浜岡原子力発電所
基準津波の策定のうち
地震以外の要因による津波について
(コメント回答)

2023年7月5日

第862回審査会合（2020年5月21日）コメント一覧表

s21-s25地点における
同時発生と単独発生との波源モデル

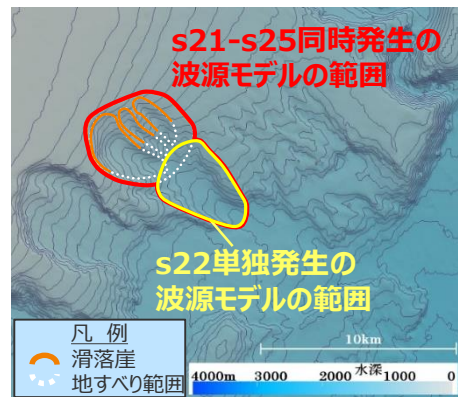
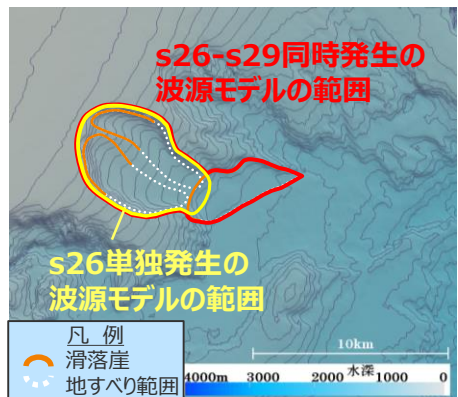
- 海底地すべりが同時発生した場合の影響検討について、Wattsの予測式に基づいてどのような海底地すべりを想定して津波高を計算したのかを示すこと。

- 海底地すべりが同時発生した場合の影響確認では、複数の地すべりが一体となって移動すると仮定し、地すべり地形群を包絡する一つの地すべりとして同時発生の波源モデルを設定して津波評価を行っていることを明記した。
- また、同時発生による評価結果の分析を追加で実施し、s26-29地点の同時発生では、単独の地すべりよりも地すべり体の寸法があまり大きくならなかった一方で、単独発生の波源モデルよりも下方に波源が広がり初期位置水深が大きくなった影響により、津波高がやや小さくなったと考えられることを確認した。
- この同時発生による評価結果の分析の結果から、地すべり体の体積、敷地からの距離に加え、地すべり体の初期位置水深が津波評価に与える影響も比較的大きいと考えられることを踏まえ、地すべり体の体積、敷地からの距離に基づき行った検討対象とする海底地すべりの選定結果が初期位置水深の観点からも妥当であることを確認した。

- ここでは、「s21-s25地点の海底地すべり」、「s26-s29地点の海底地すべり」について、個々の地すべりが一体となって移動すると仮定した場合の影響確認を行うこととした。当該地点の単独発生の評価において影響の大きいWattsほかの手法を用いて、地すべり地形群を包絡する一つの地すべりとして同時発生の波源モデルを設定し、数値シミュレーションによる評価を行って、地すべり体の体積が最も大きいs22地点、s26地点の単独の海底地すべりの津波高と比較した。
- その結果、同時発生と単独発生とで津波の伝播状況や敷地への到来時刻に大きな違いはなく、最大上昇水位・最大下降水位ともに、s26地点単独の海底地すべりの影響が最も大きいことを確認した。

- 同時発生による評価結果の分析を行った結果、s26-29地点の同時発生では、単独の地すべりよりも地すべり体の寸法があまり大きくならなかった一方で、単独発生と比べて下方に波源が広がり初期位置水深が大きくなった影響により、津波高がやや小さくなったと考えられることを確認した。
- 以上から、これら地すべりの同時発生による影響は、s26地点単独の海底地すべりの影響により代表できることを確認した。

No.3コメント回答（海中噴火の規模の想定と敷地への影響確認） 津波予測式による津波評価（海中噴火・カルデラ陥没等） （コメント回答に伴う変更を反映）

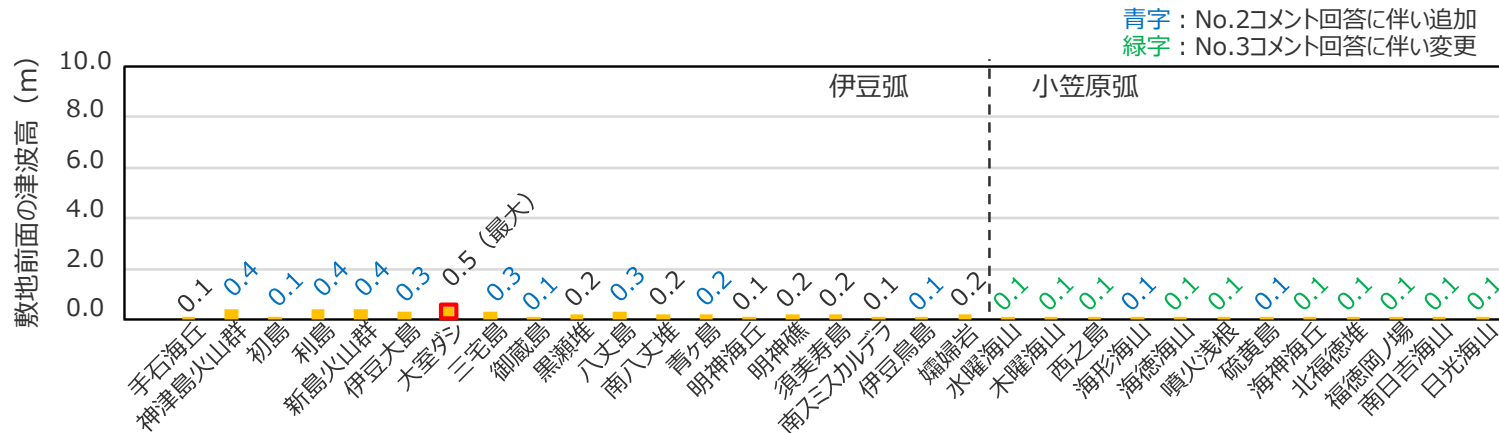
3	<p>【海中噴火の規模の想定と敷地への影響確認】</p> <ul style="list-style-type: none"> 過去の噴火に関するデータが不足している海底火山の海中噴火の規模の想定と敷地への影響について、仮想的に噴火規模を大きく想定して評価しても、その津波影響が浜岡で最も影響が大きいプレート間地震による津波より小さいことを示すことも含めて、検討すること。 	<ul style="list-style-type: none"> 噴火規模に関するデータが不足している海底火山について、前回までは地域性を考慮して伊豆弧と小笠原弧とで異なる噴火規模（それぞれ6DREkm³、1.74DREkm³）を想定していたが、今回は、特に遠方の小笠原弧に関する情報が少ないことをより慎重に考慮し、伊豆小笠原弧の全域で伊豆小笠原弧の過去最大の噴火規模（6DREkm³）を考慮して津波評価を実施することとした。 さらに、仮想的に非常に大きな規模の海中噴火（VEI7クラスのウルトラプリニー式噴火）を想定した場合の影響確認も実施し、敷地への津波影響がプレート間地震による津波より小さいことを確認した。 	<ul style="list-style-type: none"> ・No.3 コメント回答

■ No.2,3コメント回答に伴う変更を踏まえた海中噴火・カルデラ陥没等による敷地前面の津波高の津波予測式を用いた評価結果は以下のとおり。
海中噴火・カルデラ陥没等による最も敷地への影響が大きい津波に変更はなく、敷地前面の津波高は最大で大室ダシの0.5mであった。

*1 陸域を含めた伊豆小笠原弧の過去最大規模
・計算結果は小数点第二位を切り上げて評価した。
■ : No.2コメント回答に伴い火口が陸上の火山も評価対象に追加
■ : No.3コメント回答に伴い噴火規模の評価を変更（1.74DREkm³⇒6DREkm³）
